**GASDATERRA – SOCIEDADE DE RECONVERSÃO
DE RESÍDUOS AGRÍCOLAS EM ENERGIA, LDA**

UNIDADE DE PRODUÇÃO DE BIOMETANO DE TORRES NOVAS

**PROJETO DE EXECUÇÃO
ESTUDO DE IMPACTE AMBIENTAL**

ADITAMENTO

Figura 2.1 – Esquema representativo dos drenos subterrâneos

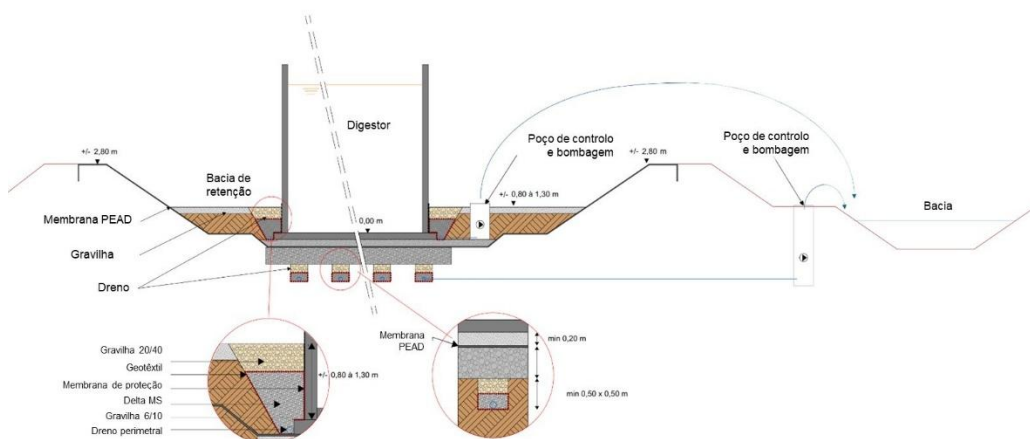
14) Apresentar desenho tipo dos “Drenos Subterrâneos”;

Por forma a dar resposta ao solicitado, apresenta-se em seguida a figura esquemática representativa dos drenos subterrâneos.

Figura 2.2 - Extrato da Planta de Ordenamento – Zonamento Acústico da proposta de Revisão do PDM de Torres Novas

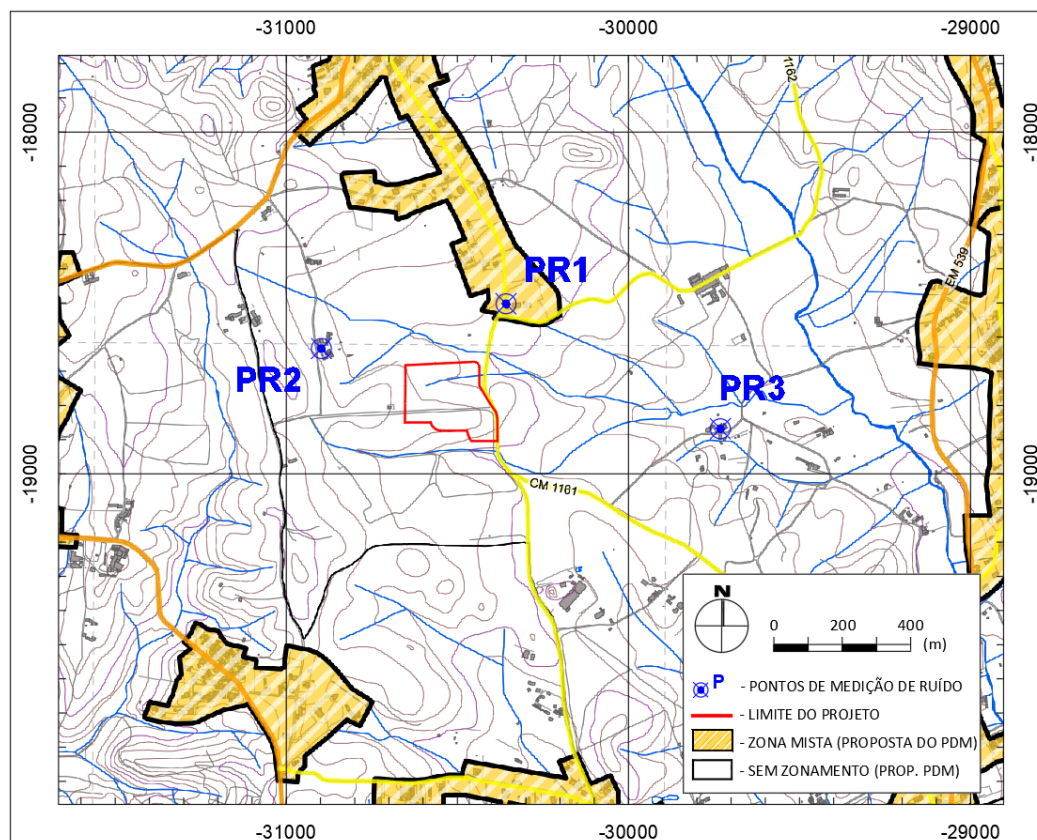
48) Apresentar o enquadramento do projeto e das vias de acesso ao mesmo na “Planta de Ordenamento – Zonamento Acústico” da proposta de revisão do PDM de Torres Novas;

Na Figura 2.2 apresenta-se o extrato da Planta de Ordenamento – Zonamento Acústico, da proposta de Revisão do PDM de Torres Novas, para a área envolvente da UPB Torres Novas.

De acordo com a proposta na Planta de Ordenamento - Zonamento Acústico, com data de janeiro de 2025, território envolvente à UPB não apresenta classificação acústica, pelo que na ausência de recetores sensíveis, não tem valores limite a verificar, no âmbito do artigo 11º do RGR.
